# Ristrutturazione snodo viario dell'area Baldaccio con raddoppio del sottopasso e sistemazione della viabilità

**PROGETTO ESECUTIVO**

**T03**

**Relazione Geologica  
(Integrazione)**

## **B. LE SEZIONI GEOLOGICHE**

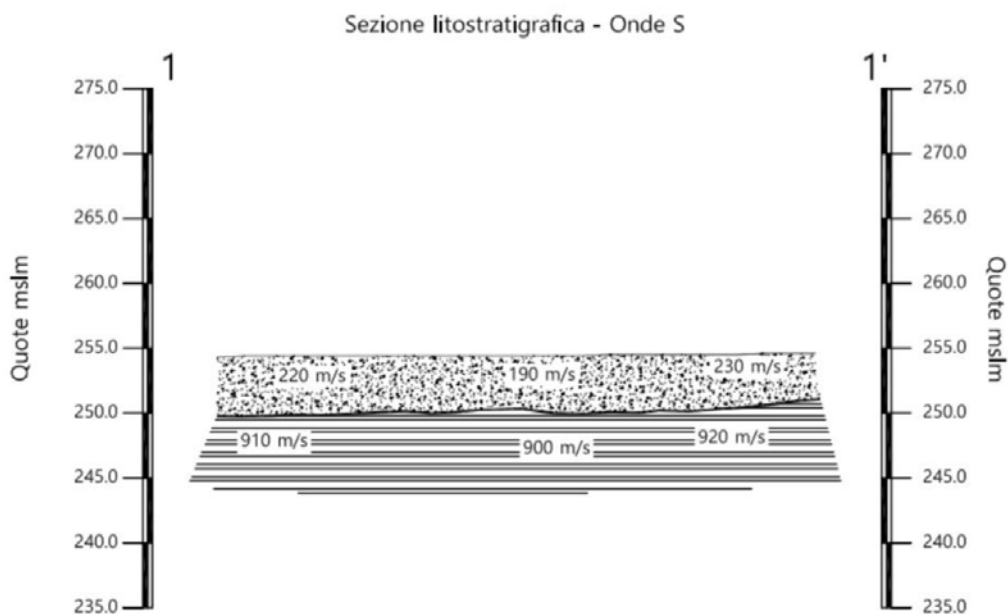
In seguito alla richiesta di integrazioni da parte del Genio civile con lettera protocollo n. 20180089457 e ai colloqui intercorsi con il Dott. Geol. Marco Nocenti si fa presente che in relazione ai punti 8 e 9 rispettivamente la planimetria delle indagini e le sezioni geologiche queste erroneamente non sono state caricate sul portale PORTOS ma saranno allegate alla presente nota.

In allegato alla presente si forniscono la carta geologica, la planimetria delle indagini e le sezioni geologiche con le opere in progetto con indicato le quote relative ed assolute.

Per i dettagli si rimanda alla tavola allegata.
